Profil zu hoch!?

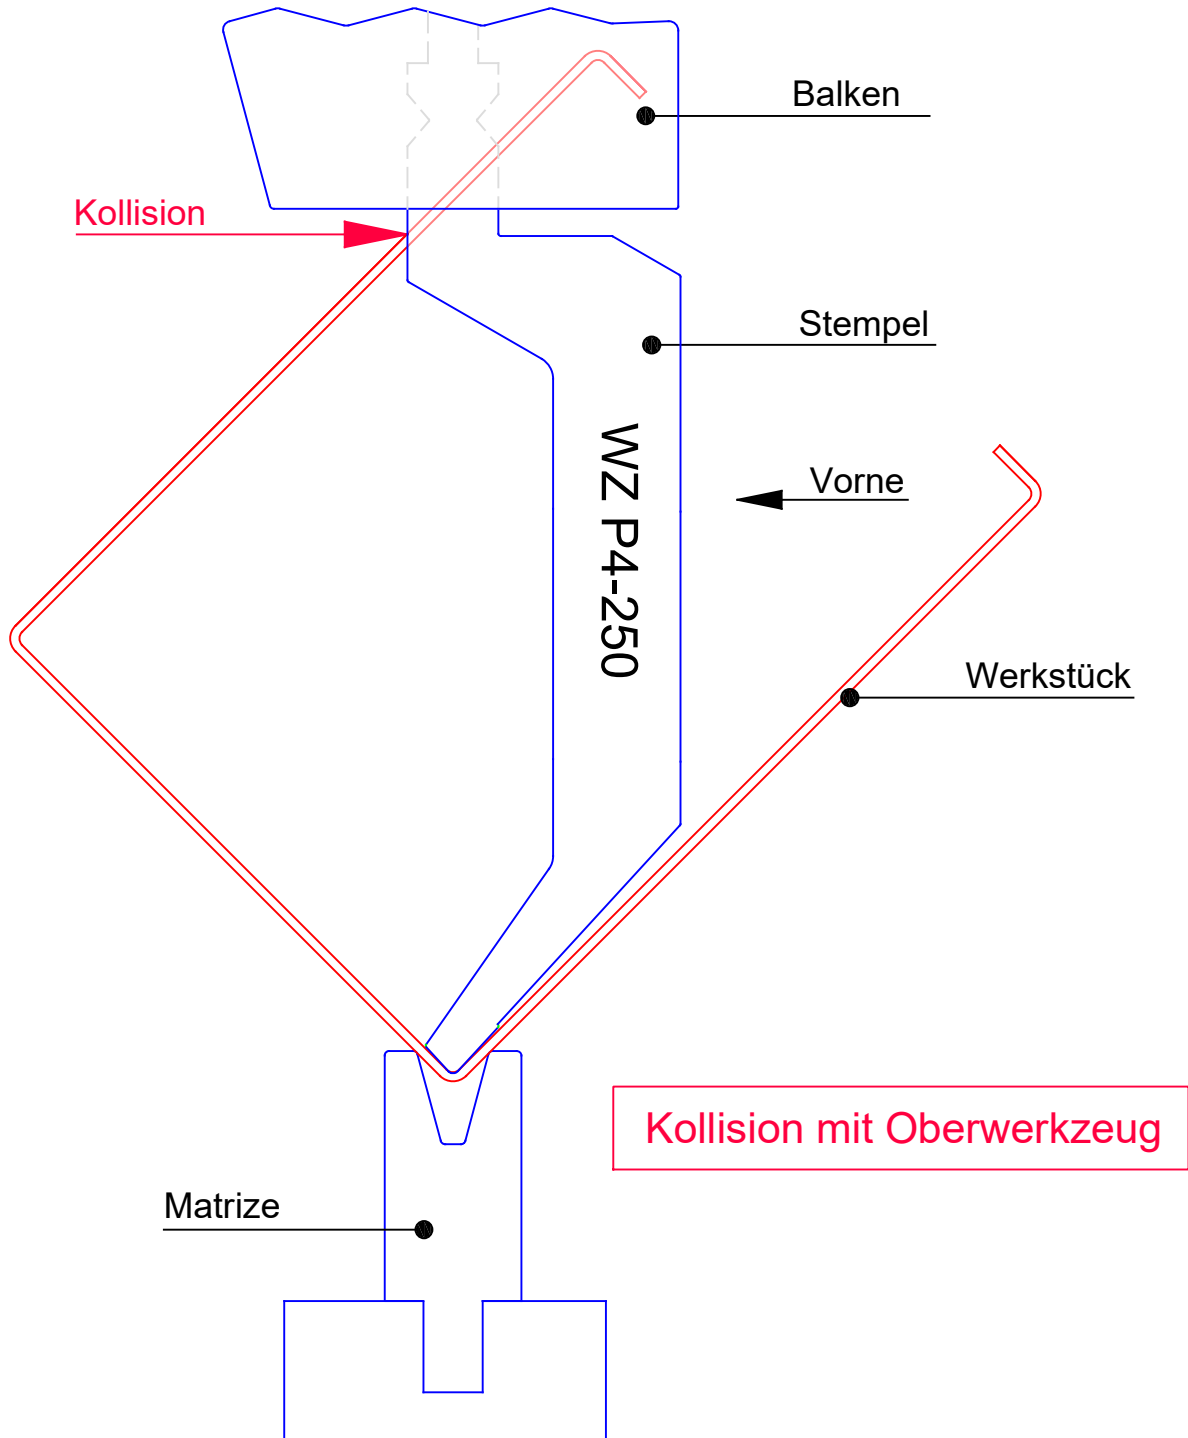
Untenstehende Skizze zeigt ein C-Profil das nicht "standart gemäss" abgekantet werden kann.
 Einer der hohen Schenkel kollidiert mit dem Oberwerkzeug (Stempel)

in diesem fall gibt es zwei möglichkeiten:
 1. Massliche Anpassung gem. Abkantdiagramm
 2. mit "Hilfsbug" abkanten
